東海第二発電所 設置変更許可申請の補正書（第 2 回）
及び審査資料における記載内容について**1. 経緯**

東海第二発電所 補正書 本文五号の記載の不備

補正に係る記載について①

第 6.2-23 図 津波の伝播特性

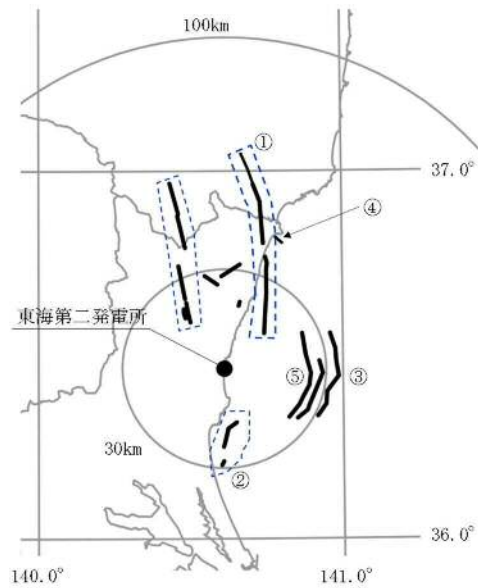
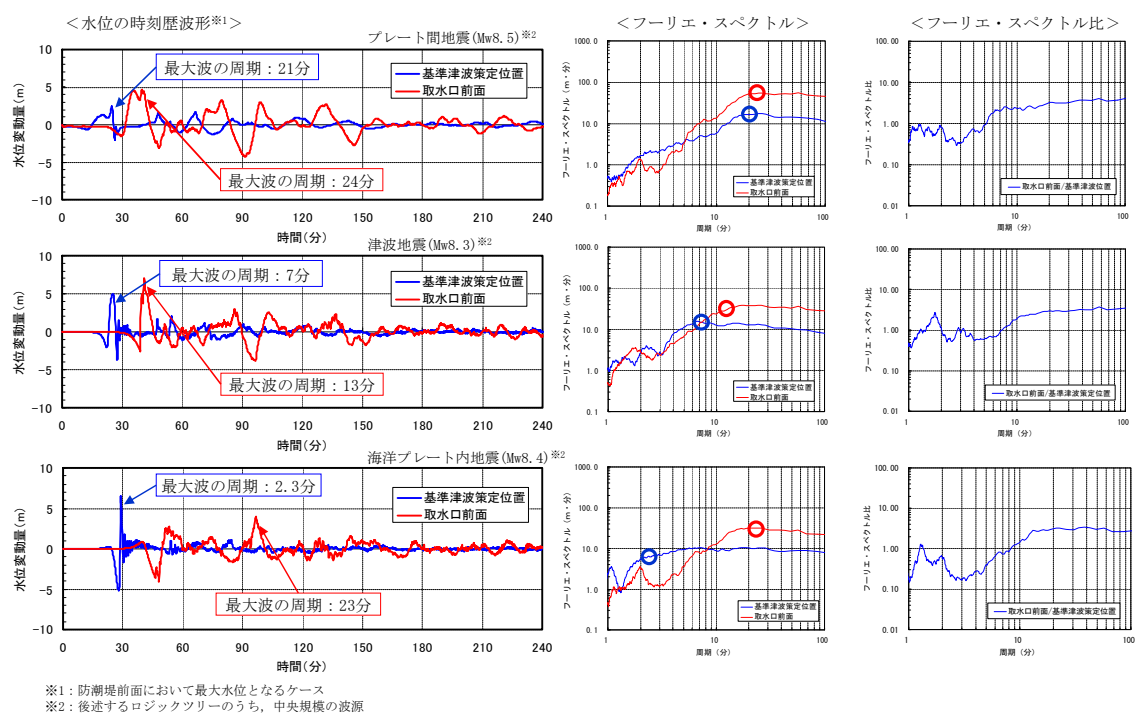
次ページの第6.2－23図を追加

前ページに追加する。

No.	修正資料名(該当資料)		資料記載	正しい記載	比較表差異理由	備 考
1	補正書	本文五号口	(記載なし)	設計基準対象施設に接続する電線路は…	①	比較表及びまとめ資料の記載を反映した。
2	補正書	本文五号口	(記載なし)	設計基準対象施設は、他の発電用原子炉施設に属する…	①	比較表及びまとめ資料の記載を反映した。
3	補正書	添付書類六	(第6. 2-23図 津波の伝播特性が記載なし)	第6. 2-23図 津波の伝播特性を追加 (本文は第6. 2-23図が入っているものとして作成しているため、変更なし)	①	まとめ資料の記載を反映した。
			(図番号がずれている)	図番号が1つずれる		
4	補正書	添付書類八	第1.6.1-1表 溢水から防護すべき系統設備(2/3) 中の機器名称が記載なし	(表中に「気体廃棄物処理系設備エリア、排気放射線モニタ」を追記)	①	まとめ資料の記載を反映した。
5	補正書	添付書類十 追補1	(記載なし)	可搬型代替注水大型ポンプによる代替燃料プール注水系(可搬型スプレイノズル)を使用した使用済燃料プールへのスプレイ手段については、常設低圧代替注水系ポンプによる代替燃料プール注水系(常設スプレイヘッダ)を使用した使用済燃料プールへのスプレイ手段と同時並行で準備する。	①	まとめ資料の記載を反映した。 比較表にも同様の記載を反映した。
6	補正書 (審査資料)	添付書類五	(記載なし)	各業務を主管する組織の長は、設計及び運転等において不適合が発生した場合、不適合を除去し、再発防止のために原因を特定した上で、原子力安全に対する重要性に応じた是正処置を実施する。また、製品及び役務を調達する場合は、供給者においても不適合管理が適切に遂行されるように要求事項を提示し、不適合が発生した場合には、各業務を主管する組織の長はその実施状況を確認する。	①	比較表の記載を反映した。 まとめ資料にも記載を反映した。
7	補正書	添付書類十 追補1 1.5	図が古い	図の最新化	①	まとめ資料の記載を反映した。 比較表にも同様の記載を反映した。
8	補正書	添付書類十 追補1 1.11	図が古い	最新図へ変更	①	まとめ資料の記載を反映した。 比較表にも同様の記載を反映した。

第 1.14.2.4-3 図 高圧炉心スプレイ系ディーゼル発電機による直流 125V 主母線盤への給電手順の概要図 (1 / 2)

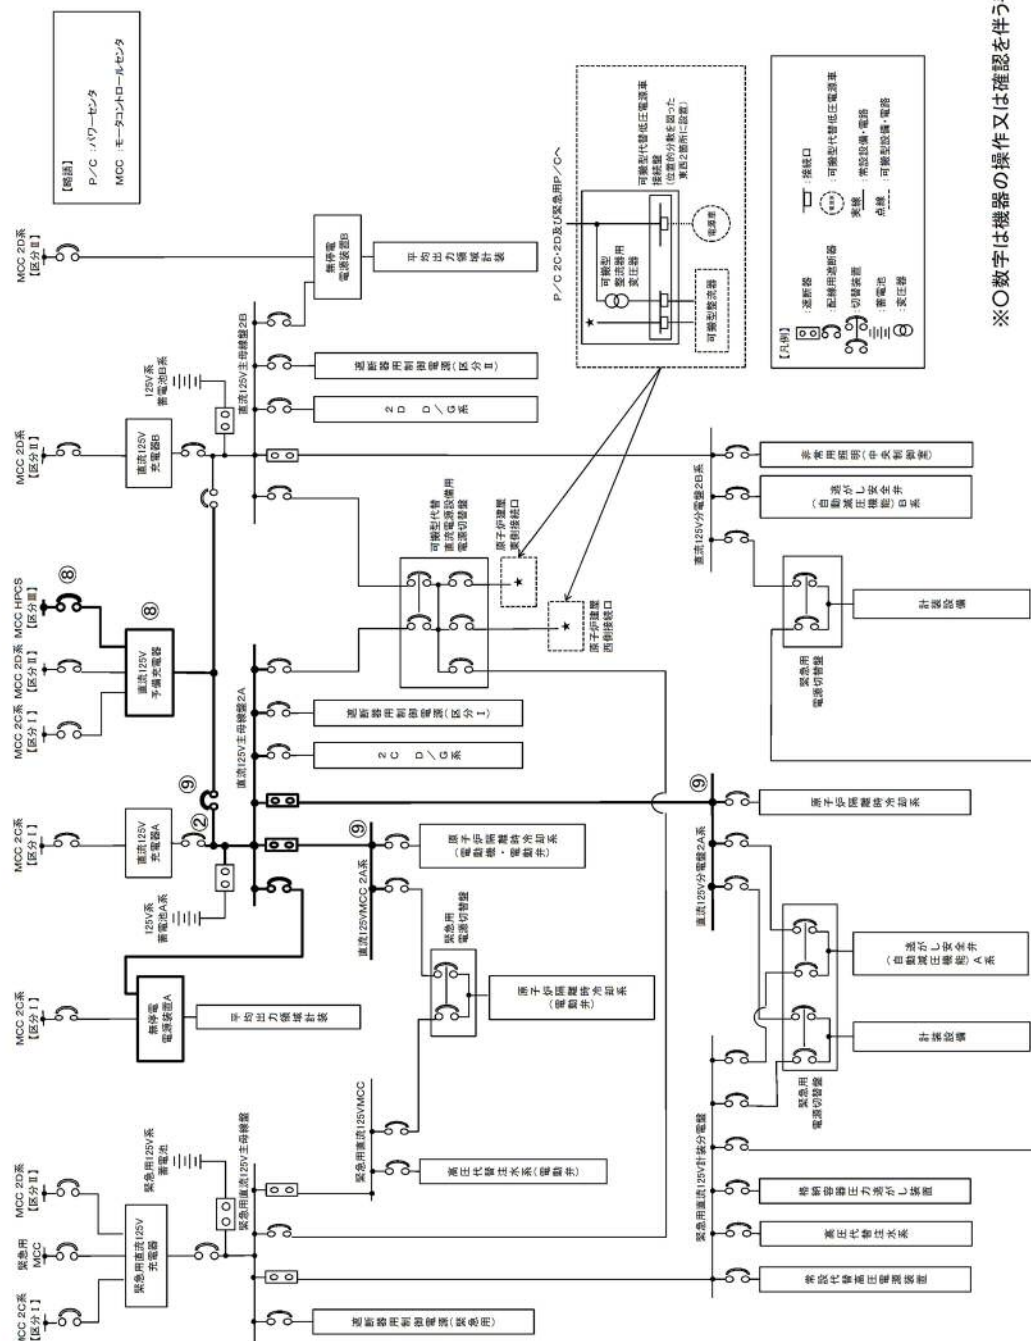
本来貼り付けるべき給電手順の概要図 (1 / 2)

第 1.14.2.4-3 図 高圧炉心スプレイ系ディーゼル発電機による直流 125V 主
母線盤への給電手順の概要図 (2 / 2)

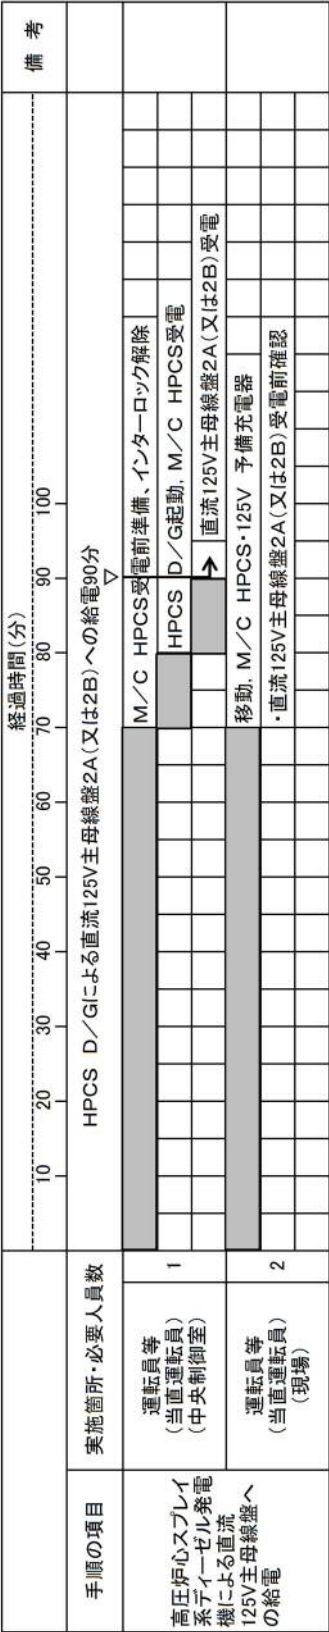
本来貼り付けるべき給電手順の概要図（2／2）

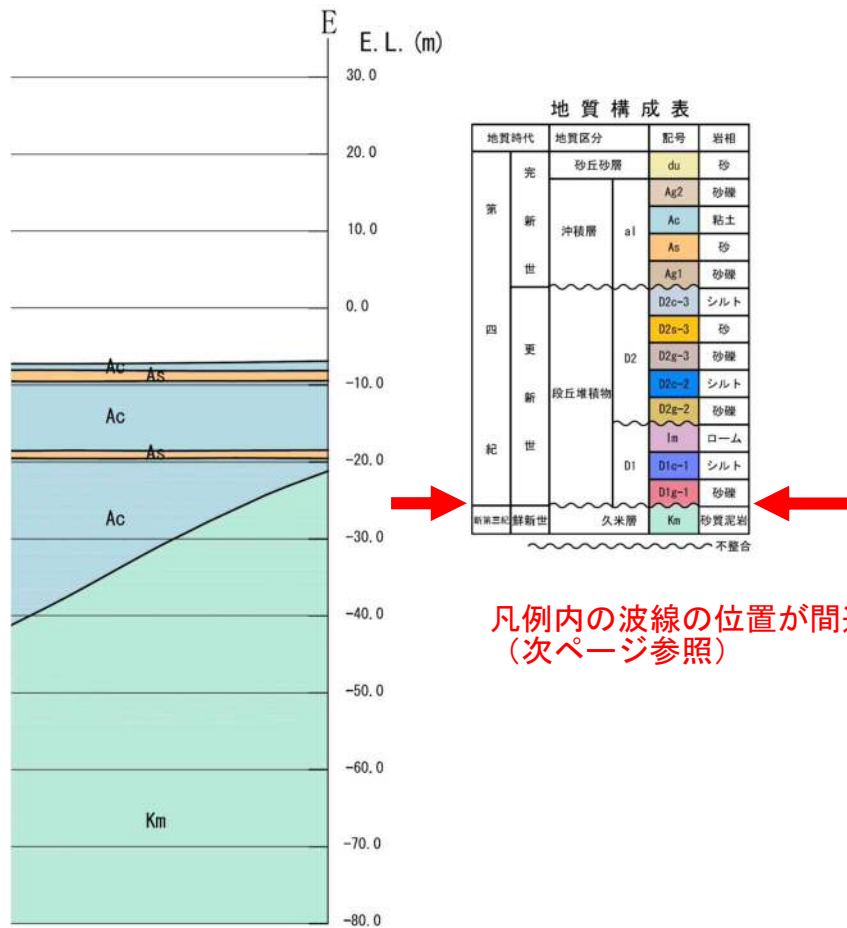
屋外に保管する可搬型重大事故等対処設備は、原子炉建屋、常設代替高圧電源装置置場、常設低圧代替注水系ポンプ室、格納容器圧力逃がし装置格納槽、緊急用海水ポンプピット、海水ポンプエリアから 100m 以上の離隔距離を確保するとともに、当該可搬型重大事故等対処設備がその機能を代替する屋外の設計基準事故対処設備等及び常設重大事故等対処設備から 100m 以上の離隔距離を確保した上で、複数箇所に分散して保管する設計とする。

削除

第 2.4-8 図 データ表示装置 (待避室) に関するデータ伝送の概要

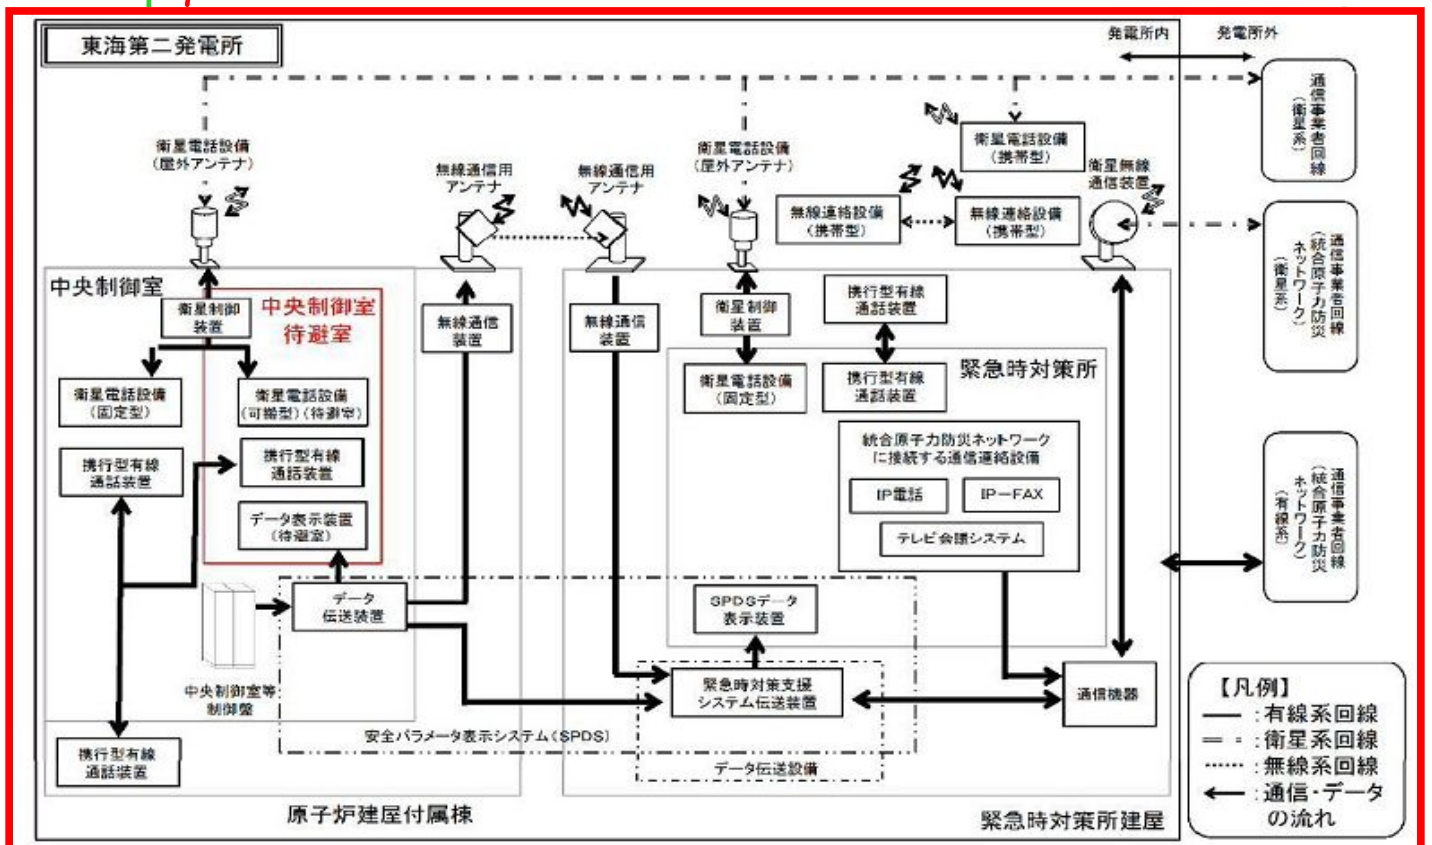
入替

59条と同じ表

第2.4-4図 中央制御室待避室 設置場所

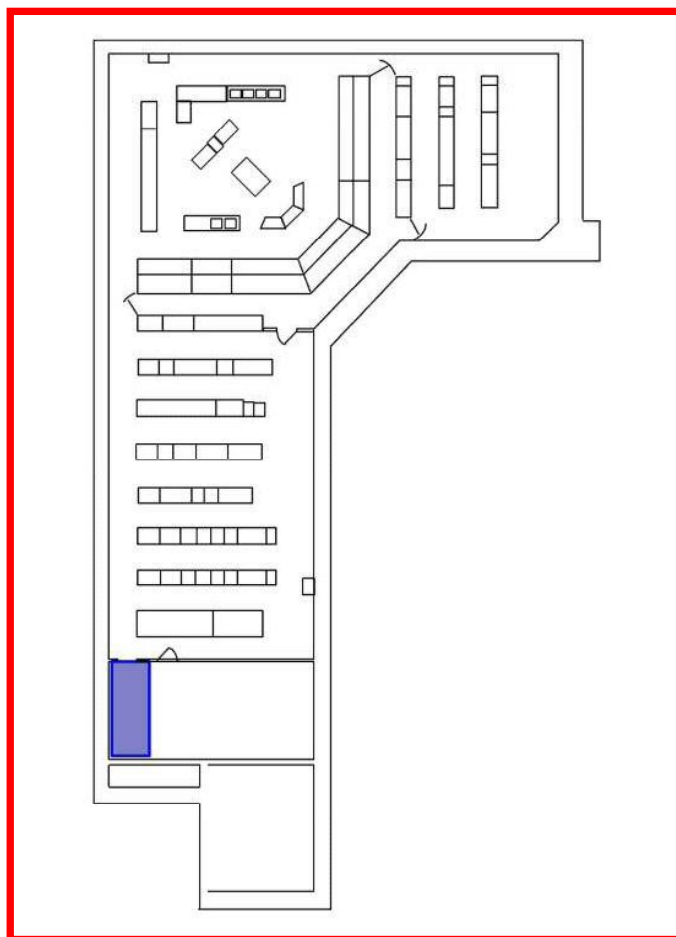
次ページ第2.4-4図と入替（次頁参照）

前ページ第2.4-4-1図と入替（前頁参照）
